Parecer Técnico SEI-GDF n.º 4/2019 - SEDUH/SUPLAN/COPLU/DIURB

PARECER TÉCNICO - CPA/EIV

Assunto: Análise da 5ª versão do Estudo Prévio de Impacto de Vizinhança - EIV, relativo ao empreendimento denominado "Praça Capital".

Trata o presente Parecer Técnico de 5ª análise do Estudo Prévio de Impacto de Vizinhança - EIV, do empreendimento denominado **Praça Capital**, localizado na **TRECHO 01, LOTES 630 a 780, SIA/RA XXIX - DF**.

Figura 1 -Proposta do interessado.

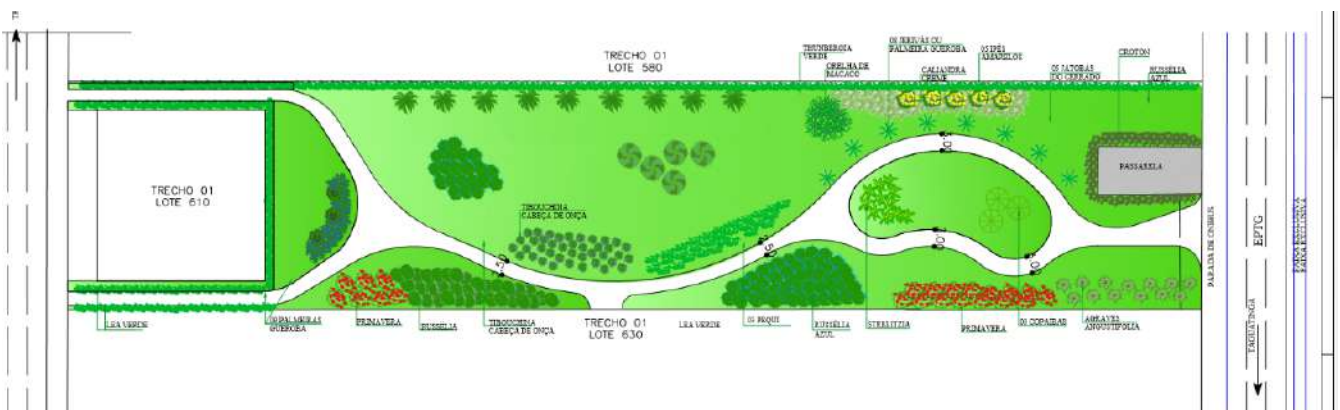
"Ressalta-se que o referido projeto paisagístico, estará condicionado no Termo de Compromisso a ser assinado pelo interessado, de maneira que quando da execução do projeto de revitalização da área pública deverão ser observados os trâmites de aprovação junto à Central de Aprovação de Projetos – CAP/Segeth, bem como a Planta Registrada SIA PR 2/1 e as determinações do Decreto n.º 38.247, de 1 de junho de 2017, que dispõe sobre os procedimentos para a apresentação de Projetos de Urbanismo e dá outras providências. Portanto, o Termo de Compromisso terá o objetivo de registrar esta ação como condicionante, atribuída ao empreendedor, bem como as demais ações de mitigação validadas pelo presente estudo".

A análise urbanística feita pela CPA/EIV quanto ao projeto apresentado, entretanto, verificou a necessidade de ajustes da proposta de revitalização a fim de tornar o espaço atrativo para a permanência dos usuários do setor.

Deste modo, essa CPA/EIV entende que o projeto de revitalização da área pública limítrofe a ser apresentado para análise e aprovação junto à SUPAR/SEDUH deve seguir as diretrizes elencadas neste documento. Tais diretrizes devem ser incorporadas ao EIV, assim como, os ajustes relativos ao cronograma físico-financeiro. Ressalta-se que cabe ao empreendedor implementar o Projeto Paisagístico – PSG e o Projeto de Sistema Viário - SIV, que deve ser previamente aprovado pela Seduh.

Figura 2 - Planta Registrada SIA - PR 2/1. Fonte: Mapoteca

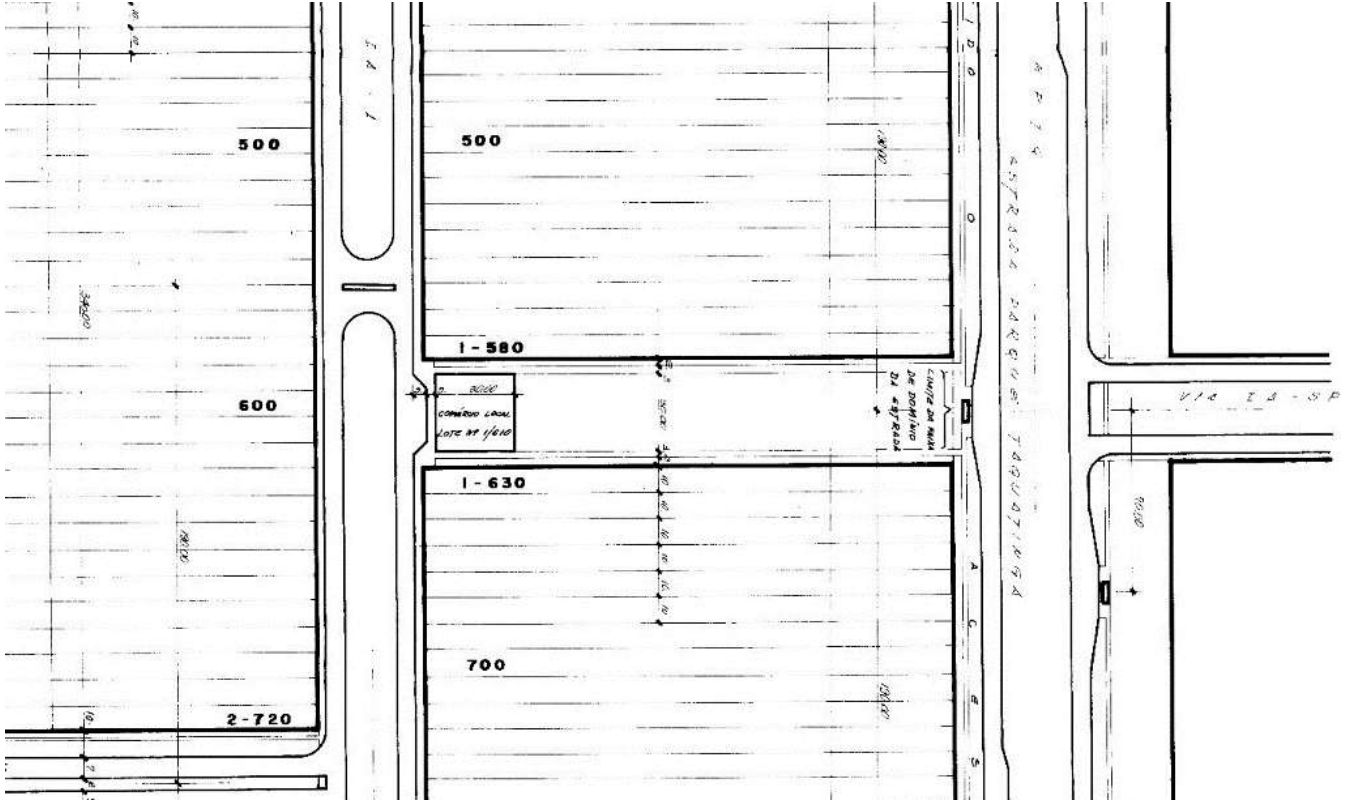
Também foi ressaltado que a medida mitigadora de revitalização de área pública deve ser precedida dos trâmites de aprovação do Projeto Paisagístico – PSG e do Projeto de Sistema Viário – SIV, junto à SUPAR/SEDUH, e ser baseado na Planta Registrada – PR 2/1, onde originalmente não é observada a presença de estacionamento.

O espaço estudado trata-se de uma área pública de cerca de 6.600,00m² (aproximadamente 40,00m x 165,00m) localizada entre os lotes 630 e 580 do trecho 1 e as vias do trecho 1 do SIA e EPTG.

Dentro deste espaço está localizado o lote 610, voltado para o trecho 1 do SIA, como se verifica na PR 2/1.

Figura 4 - espaços públicos no SIA. Fonte: Geoportal

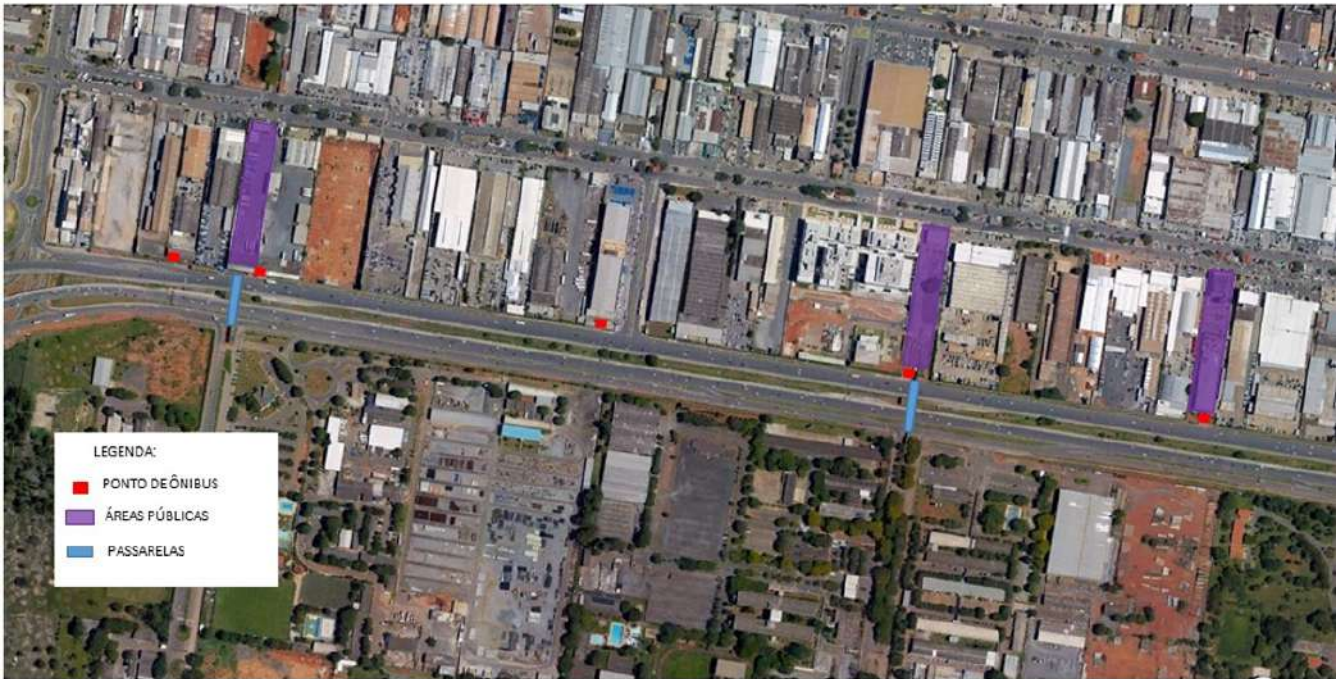
A análise do setor revela que esta tipologia espacial se repete em vários trechos, e que existem paradas de ônibus localizadas próximo a elas. No total, a figura mostra 5 paradas de ônibus e 2 passarelas para travessia de pedestre sobre a EPTG, além de 3 espaços com as mesmas características da área em estudo.

Assim, essa CPA/EIV recomenda que a revitalização da área pública configure o espaço como um local de permanência para os usuários e sua vocação como espaço de passagem, respeitadas as diretrizes indicadas no item 4.

Figura 6 - Sugestão de espacialização das diretrizes

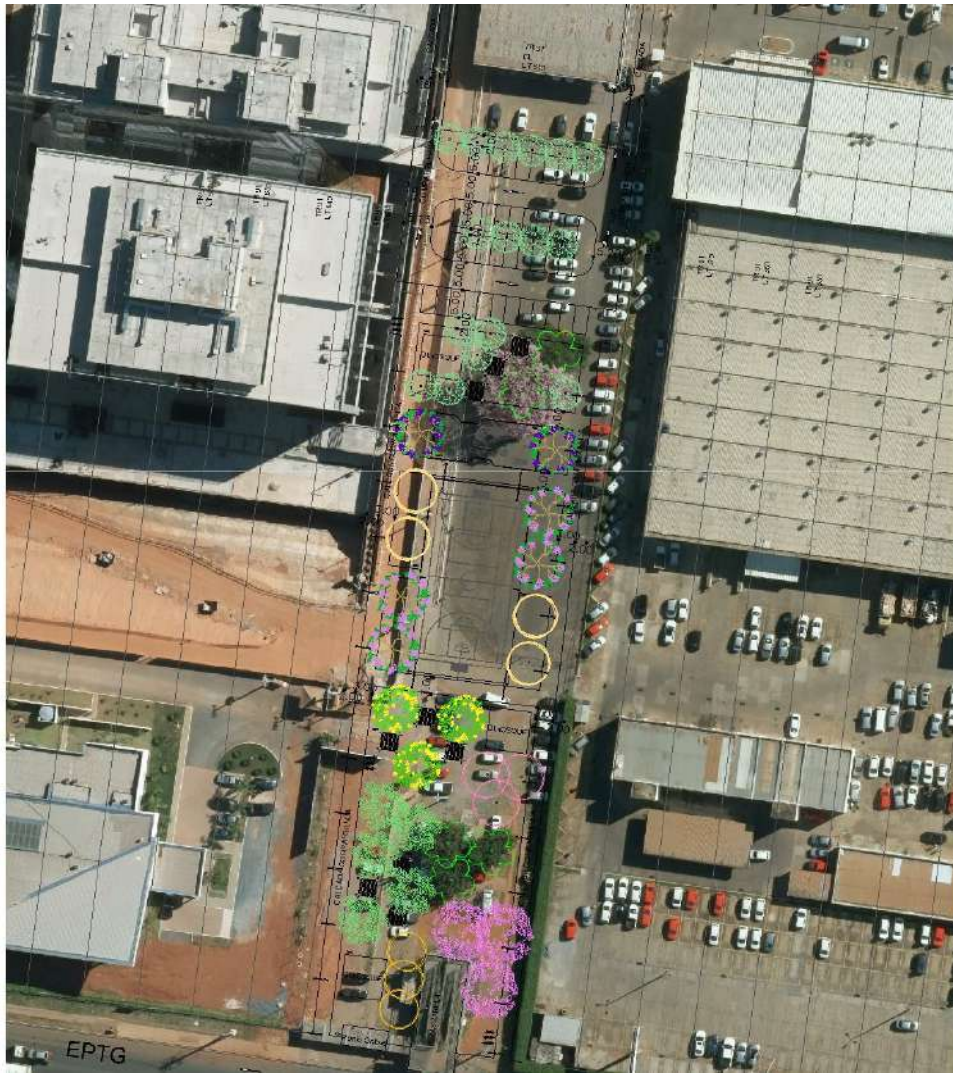
Tais diretrizes podem ser especializadas conforme figuras 5 e 6, a seguir:

As áreas de convívio devem ter bancos e iluminação para utilização no período noturno. Devem ser previstos no máximo 4 quiosques, com área máxima de 60,00m² cada um deles, distribuídos da seguinte maneira: 2 quiosques próximo as paradas de ônibus e 2 quiosques próximo ao lote 610. Para tanto, o projeto de paisagismo deve contemplar a localização dos quiosques indicados neste parecer.

O projeto também deve contemplar a criação de um bolsão de estacionamento próximo ao lote 610 ocupando, no máximo, ¼ da área pública, com acesso apenas pelo trecho 1 do SIA, através de rua compartilhada nas laterais do lote 610.

Também deve ser previsto mobiliário adequado à prática de esportes, tais como quadra poliesportiva, PEC (equipamentos de ginástica), e calçadas lindeiras aos lotes 630 e 580, permitindo ligação, em linha reta, do SIA à EPTG.
